Conseil Départemental de  
l'Hérault  
Commune de Maraussan

## DUP valant Mise en Compatibilité du PLU

**Mémoire réponse – avis  
MRAE émis le 06 décembre  
2023**

Temps 2 – OAP intermédiaire – en cours d'EE

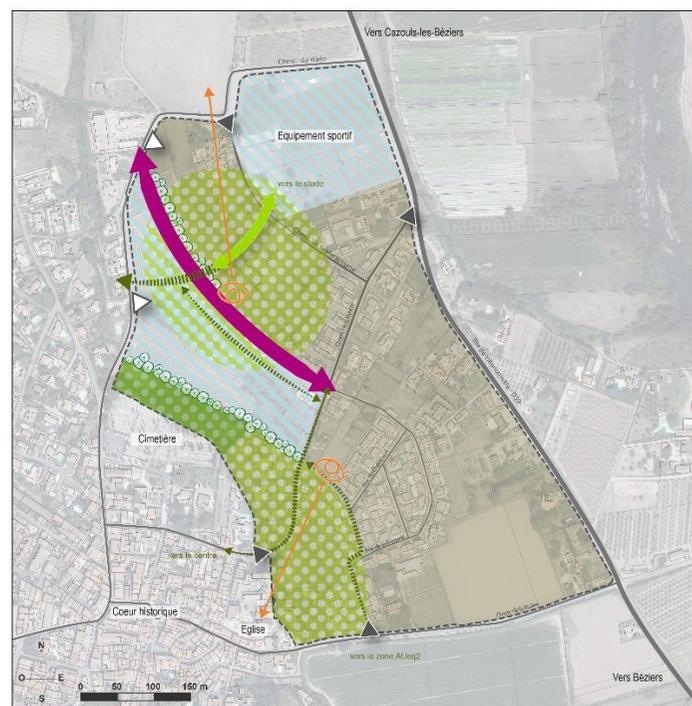
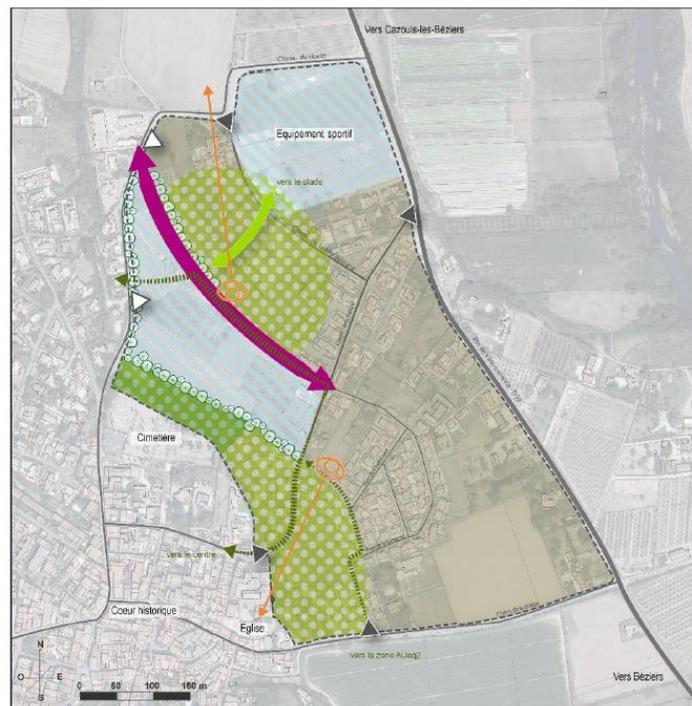
Contenu de l'avis		Réponse	
Recommandations	Page	N° de réponse	Eléments de réponse / commentaires / Compléments
<b>2 – Analyse de la qualité du rapport de présentation et de la démarche d'évaluation environnementale</b>			
<p>Par ailleurs, la justification de la localisation du projet par l'analyse de « solutions de substitution raisonnables » à l'aune d'enjeux environnementaux n'est pas effectuée, alors que le site abrite des espèces protégées (cf paragraphe 3.2).</p> <p>Il est seulement indiqué que deux autres sites, sur deux autres communes de l'ouest biterrois (non identifiées), ont été évalués et ce sur la base de critères sociaux, démographiques et urbains.</p> <p>Il résulte de ce qui précède que l'évaluation environnementale proposée est à compléter sur un plan formel afin de satisfaire aux exigences de l'article R. 104-18 du Code de l'urbanisme.</p> <p><b>La MRAE recommande d'améliorer la qualité de l'évaluation environnementale en justifiant le choix du site sur la commune de Maraussan par la présentation de solutions de substitution raisonnables à l'aune d'enjeux environnementaux, notamment au regard de la présence d'espèces protégées, et de présenter un scénario au « fil de l'eau »</b></p> <p>Enfin, au sein du site de Maraussan, aucune variante locale du projet n'a été proposée. Il aurait été pertinent d'avoir des variantes d'organisation spatiales et techniques des différents bâtiments et des équipements prenant en compte les sensibilités environnementales</p>	2/10 & 3/10	1	<p>En préambule il est nécessaire de rappeler que la procédure de DUP valant Mise en Compatibilité du PLU de Maraussan, porte sur l'ajustement du règlement pour <b>une zone déjà ouverte à l'urbanisation</b> au PLU en vigueur. <b>La procédure ne modifie ni la consommation d'espace ni la possibilité d'artificialisation du secteur de la Valette.</b></p> <p>Comme le rappelle le dossier de Mise en Compatibilité, les scénarios d'implantation ont été réalisés sur la base de plusieurs entrants, sociaux, démographiques, programmatiques et urbains. <b>En outre, la dimension environnementale a été prise en compte dans le sens où les sites étudiés étaient des secteurs déjà fléchés dans les documents d'urbanismes communaux comme urbanisables ou à urbaniser.</b> Ce choix permettait d'engager une réflexion sur des secteurs ayant déjà fait l'objet d'analyses environnementales dans le cadre de leur élaboration ou révision.</p> <p>Toutefois, conscient des enjeux et conformément à la législation en vigueur, l'Evaluation Environnementale a été réalisée afin d'évaluer l'impact des modifications du PLU par rapport au PLU avant la mise en œuvre de la procédure. <b>Dans ce cadre et dans une logique d'amélioration de la prise en compte des enjeux environnementaux, paysagers, urbanistiques, plusieurs versions de l'OAP notamment ont été produites afin de renforcer la prise en compte des enjeux environnementaux dans les parties du PLU à mettre en compatibilité.</b></p> <p>Les principales évolutions et renforcement ont porté sur :</p> <ul style="list-style-type: none"> <li>- Ajout de cônes de visibilité supplémentaires ;</li> <li>- Ajout de la notion de masses boisées à préserver ;</li> <li>- Ajout de la notion de traitement paysager des espaces à urbaniser ;</li> <li>- Ajout de la notion de préservation de l'assise végétale du cimetière ;</li> <li>- Ajout de la notion de hauteur diminuée à proximité des éléments marqueurs du paysage.</li> </ul>

- ACCESIBILITE ET MAILLAGE**
- ▼ Branchement au niveau de la rue du Stade et le chemin de la Rivière
  - ➔ Création d'un axe majeur transversal
  - ➔ Cheminement doux pour rejoindre le centre ville, le stade, les réserves AUEq2

- ACCESIBILITE ET MAILLAGE**
- ▼ Branchement au niveau de la rue du Stade et le chemin de la Rivière
  - ➔ Création d'un axe majeur transversal
  - ➔ Cheminement doux pour rejoindre le centre ville, le stade, les réserves AUEc2

Temps 3 – OAP finale – à l'issue de l'EE

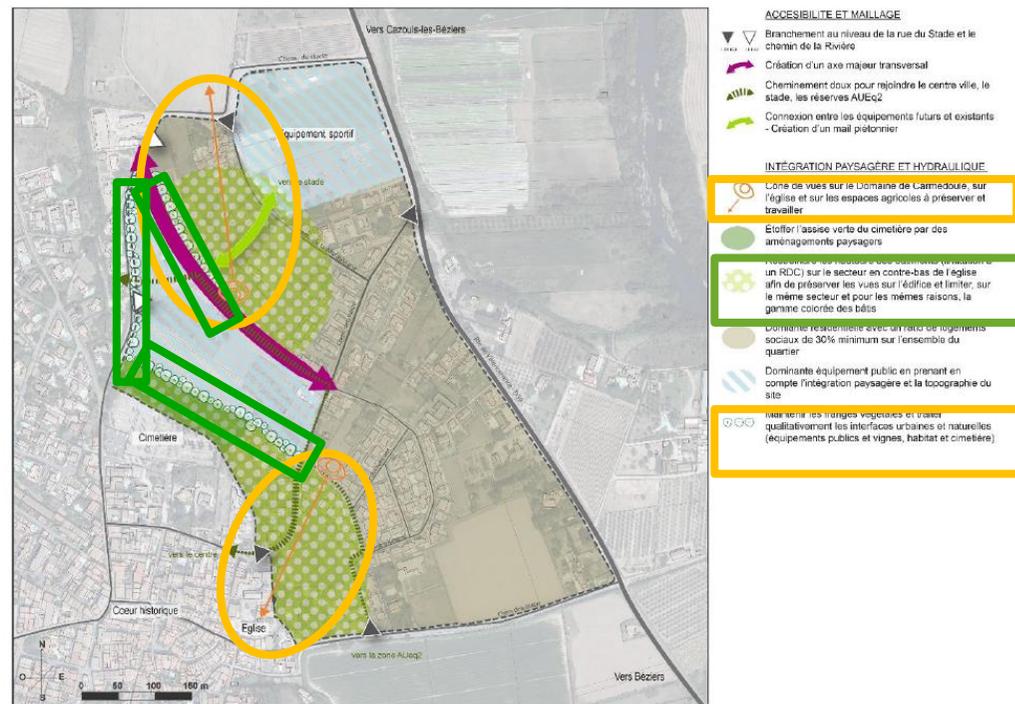
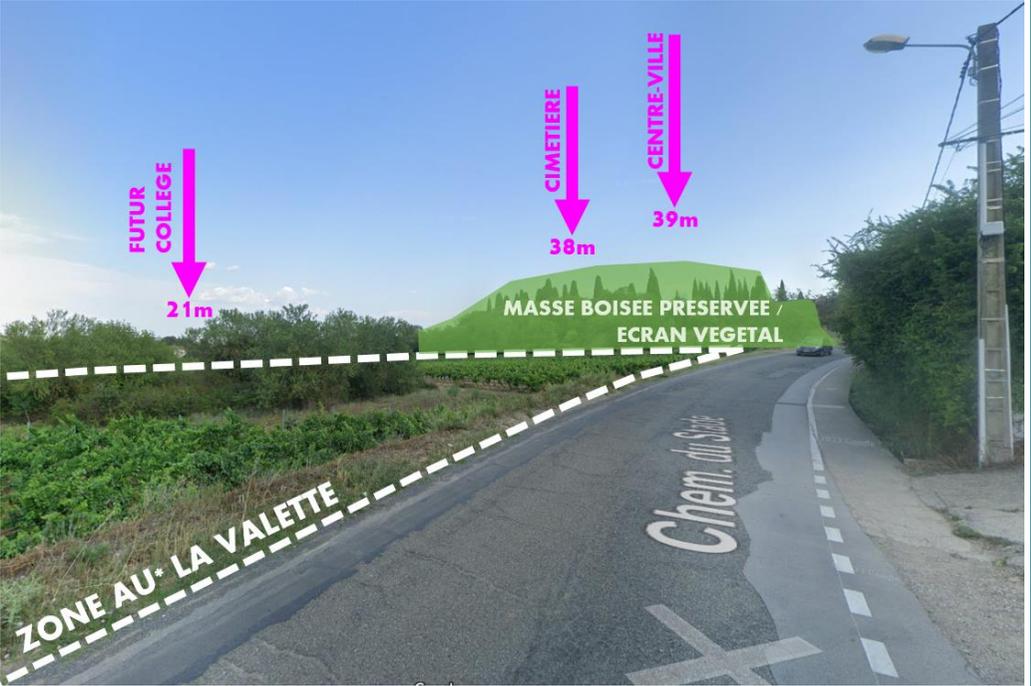
Ainsi au titre paysager, des compléments sont attendus sur l'intégration visuelle du collège. L'OAP de la zone ne présente ainsi pas les meilleures garanties en termes d'insertion (principes d'implantation, formes urbaines, coloris des constructions...).

**La MRAE recommande d'assurer une meilleure prise en compte de l'enjeu paysager notamment une préservation plus forte du cône de vue sur le centre ancien.**

- L'impact visuel du futur aménagement de la zone Au\* de La Valette en direction du centre-ville sera limité par :
  - o Une implantation sur le point bas du terrain permettant grâce à la topographie de ne pas avoir de bâtiment venant effacer la « ligne de crête ». En effet il existe un différentiel altimétrique de près de 18m (hors végétation) entre le point haut (au niveau de l'Eglise) et le point bas (au niveau du futur collège).

Cette différence altimétrique permet au projet de collège de venir s'implanter en point bas et de limiter l'impact visuel tant depuis la plaine que depuis le haut du talus. Le règlement écrit modifie les hauteurs pour les équipements pour permettre une hauteur maximale de 13m au faitage. Cette hauteur reste bien en deçà de la rupture topographique de 18m observable entre le niveau du cimetière et le niveau de la plaine, permettant ainsi de limiter l'impact visuel. Les illustrations ci-après permettent d'illustrer l'intégration d'un futur équipement sur le site.

Figure 1 : Cartographie des axes préférentiels d'écoulement (p59 de l'EE)

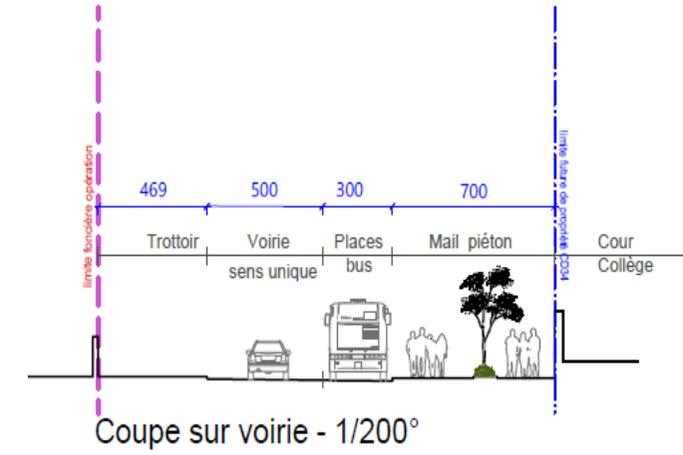
<p>Le risque d'inondation par ruissellement du fait de l'imperméabilisation de nouvelles surfaces est insuffisamment analysé et pris en compte dans le cadre de la procédure de mise en compatibilité du PLU.</p> <p>La procédure opère même une régression sur cette question puisque l'OAP du secteur de la Valette modifiée ne prévoit plus la localisation des bassins de rétention renvoyant cette problématique au stade du projet</p> <p><b>La MRAe recommande de démontrer que l'urbanisation du secteur de la Valette n'accroît pas le risque d'inondation par ruissellement.</b></p>		<p>Par ailleurs, la consommation d'espaces liée à l'aménagement du collègue sur le site de la Valette est déjà planifiée dans le document d'urbanisme en vigueur, bien que la typologie de l'occupation du sol évolue avec la procédure (p98 de l'EE). Il est également précisé que la nouvelle protection des franges végétales dans le projet de MEC participe « à limiter le ruissellement des eaux pluviales » (p 100 de l'EE). Pour rappel, dans le PLU en vigueur, ces éléments ne sont pas protégés mais la zone est déjà ouverte à l'urbanisation : la procédure de MEC permet donc de diminuer le risque d'inondation par ruissellement.</p> <p>Par ailleurs, les bassins de rétention inscrits à l'OAP du PLU opposable de la commune de Maraussan, ont été localisés sur la simple donnée d'entrée topographique. Les futurs aménagements permis par la MeC du PLU n'étant pas déterminés dans le cadre de la modification du règlement et de l'OAP, les études hydrauliques nécessaires pour déterminer le calibrage et le positionnement des futurs bassins de rétention ne pourront être réalisés qu'à l'occasion des futures opérations. Le positionnement des bassins au stade de l'OAP apparaîtrait précoce et ne permettrait pas la souplesse nécessaire pour un positionnement plus fins à l'issue des différentes études réalisées pour chaque opération. En effet, une gestion des eaux de ruissellement à la parcelle ou à l'échelle d'un projet pourrait nécessiter un emplacement différent de bassins de rétention des eaux pluviales sur le secteur. C'est pourquoi la formulation de leur prise en compte réglementaire au sein du document d'urbanisme a été revue sans toutefois supprimer l'obligation de réaliser les bassins de rétention. Il est ainsi précisé dans l'EE que « Les bassins de rétention sont retirés du plan de l'OAP pour adapter leur localisation au projet. Pour autant, leur réalisation est maintenue » (p92 de l'EE). Il est également rappelé dans l'EE (p98) que d'autres réglementations s'appliquent au projet en termes de gestion hydraulique des eaux pluviales pour compenser l'imperméabilisation liée à l'aménagement du secteur.</p> <p>Pour information, à l'échelle du projet, une note de gestion des eaux pluviales a bien été rédigée en juin 2023. 2 bassins de rétentions ont été dimensionnés et localisés finement en point bas de l'emprise du projet (pointe sud-est) en accompagnement d'autres aménagements assurant une infiltration locale des eaux de ruissellement (pavés drainants dans les cours et parking « Evergreen », plantations herbacées, arbustives et arborées permettant l'infiltration des eaux...). Cette prise en compte est stipulée p92 de l'EE : « Une gestion spécifique des eaux est par ailleurs pris en compte à l'échelle du projet d'aménagement, allant au-delà de la réglementation du PLU ». Le plans masse du projet est communiqué à titre indicatif en annexe du présent document.</p> <p>Ainsi, la procédure de DUP-MEC du PLU pour la création d'un collègue au sein d'une zone déjà ouverte à l'urbanisation dans le PLU en vigueur <b>n'accroît pas le risque inondation par ruissellement,</b></p> <p><b>Annexe 1</b> : Plan masse du futur équipement avec détail voirie dépose bus et piste cyclable</p>

En effet, il est rappelé qu'une analyse cartographique a été réalisée pour pré-localiser les axes préférentiels d'écoulements au sein de l'aire d'étude rapprochée (p 58 de l'EE). La cartographie de cette modélisation par Modèle Numérique de Terrain (MNT) illustre un écoulement préférentiel depuis le chemin du stade vers le centre de l'aire d'étude rapprochée mais également des écoulements vers l'extérieur du périmètre d'étude, en direction de parcelles cultivées et, un peu plus loin, du ruisseau de Rouvignac.

Annexe 1 : Plan masse du futur équipement avec détail voirie dépose bus et piste cyclable

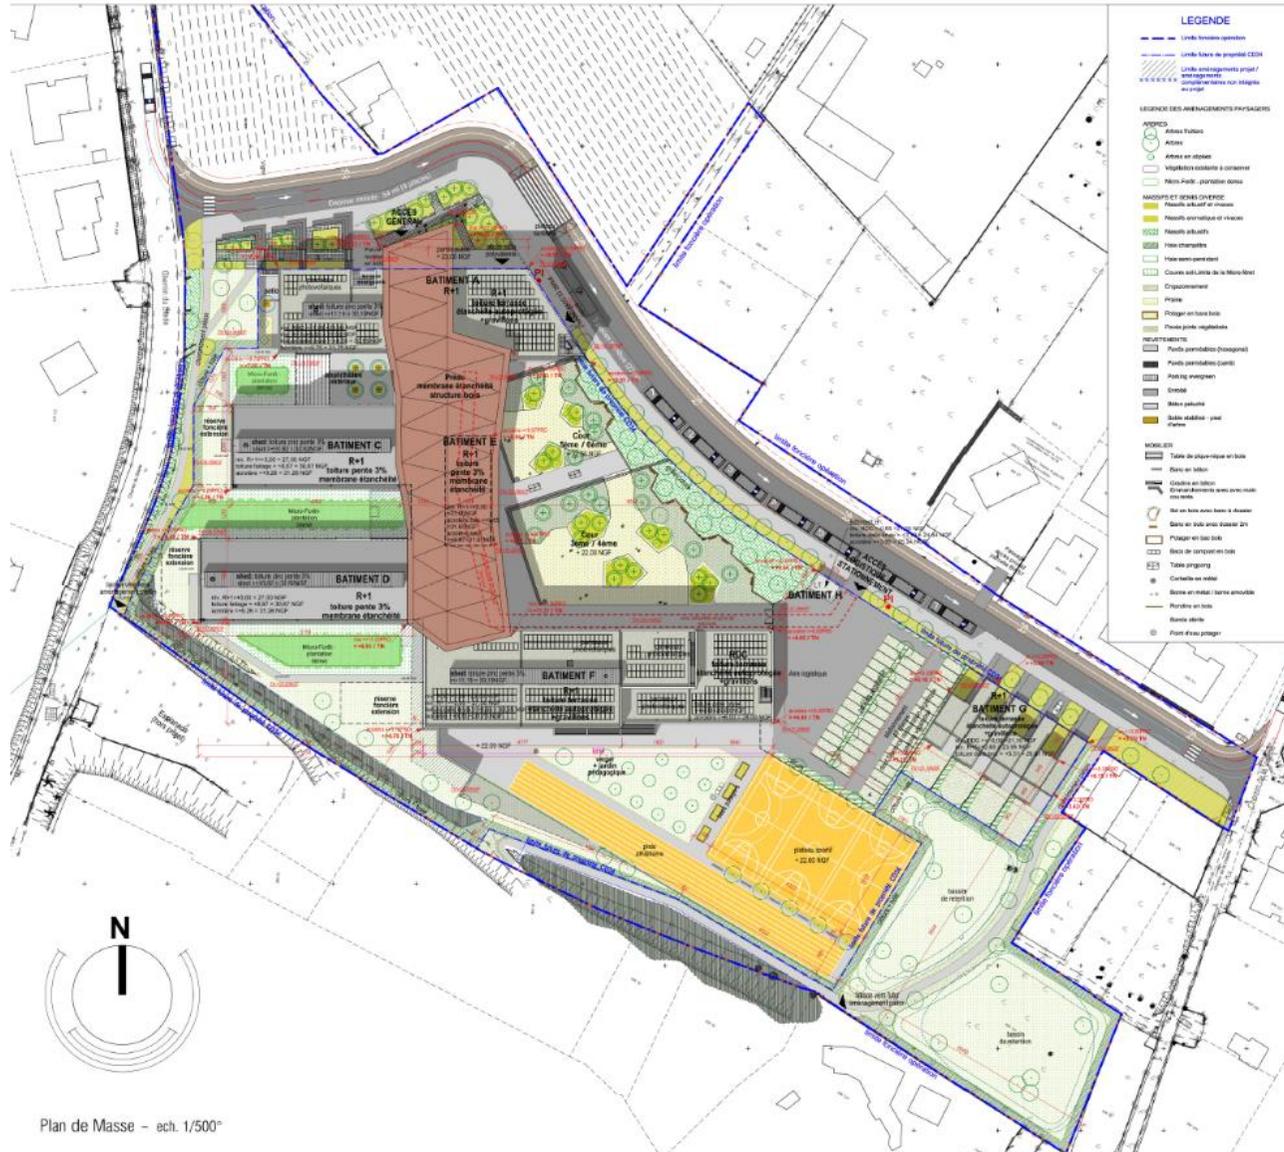
3.5 Mobilités, accessibilité, cadre de vie		
<p>Le projet prévoit le développement des modes doux, notamment dans une logique de desserte du collège et de connexion avec son environnement urbain.</p> <p>L'OAP prescrit la création de nouveaux cheminements doux pour rejoindre le centre-ville, le stade, les zones résidentielles. Le règlement prescrit des stationnements pour les 2 roues et 20 % de places pour les véhicules électriques.</p> <p>Toutefois, la question de la desserte du secteur par des transports collectifs, aspect important pour ce type d'aménagement, est peu développée et le projet de mise en compatibilité n'apporte aucun élément permettant d'identifier les modalités de desserte du secteur par des transports en commun. Il est simplement indiqué que la desserte du collège sera opérée par la Région, via Hérault Transport.</p> <p>La question des mobilités est un sujet essentiel pour le type d'activités porté par le projet. Elle dépasse en effet les seuls élèves, et doit être appréhendée également au regard des enseignants, personnels techniques, livraisons etc appelés à se déplacer pour se rendre au collège.</p> <p><b>La MRAE recommande de renforcer la promotion des transports collectifs et celle des mobilités douces (voies cyclables et pédestres) sur le secteur de la Valette</b></p> <p>Concernant la pollution atmosphérique et sonore, le secteur de la Valette est situé à distance significative des grands axes routiers sources de nuisances.</p>	6	<p>Le Conseil Départemental de l'Hérault prévoit que sur les 750 élèves du futur établissement, 285 élèves environ seront en provenance des communes extérieures et seront transportés via les bus de Hérault transport, à ce stade précoce d'évolution du document d'urbanisme, le CD34 a d'ores et déjà engagé sa réflexion concernant les transports et prévoit 7 emplacements stationnements bus sur la nouvelle voirie coté collège, ainsi que l'intégrations de cheminements piéton et cyclable.</p> <p><b>Annexe 1</b> : Plan masse du futur équipement avec détail voirie dépose bus et piste cyclable</p> <p>Tous les cheminements sur les voiries pour distribuer le collège ont été vus et validés avec Hérault transport, la direction des routes départementales du CD34 et la commune, bien qu'étant au stade d'une Mise en Compatibilité du document d'urbanisme et que celui-ci ne traite pas de ce sujet.</p> <p>Au niveau du projet, le porteur de projet indique, bien qu'étant dans le cadre d'une procédure de Mise en comptabilité du seul document d'urbanisme opposable (PLU de Maraussan) que le projet du collège inclus un local fermé et sécurisé de 118 m<sup>2</sup> pour le stationnement des 2 roues et trottinettes des élèves</p> <p>Concernant les accès pour les enseignants et le personnel, dans ces types de projets et d'établissement, des parkings vélos, stationnement et bornes de recharge sont prévus. Il n'y a pas d'impact sur les voiries avoisinantes ou une modification des voiries communales et départementales.</p> <p><b>Annexe 1</b> : Plan masse du futur équipement avec détail voirie dépose bus et piste cyclable</p> <p><b>Annexe n°2</b> : organisation de la desserte des cars scolaires</p>
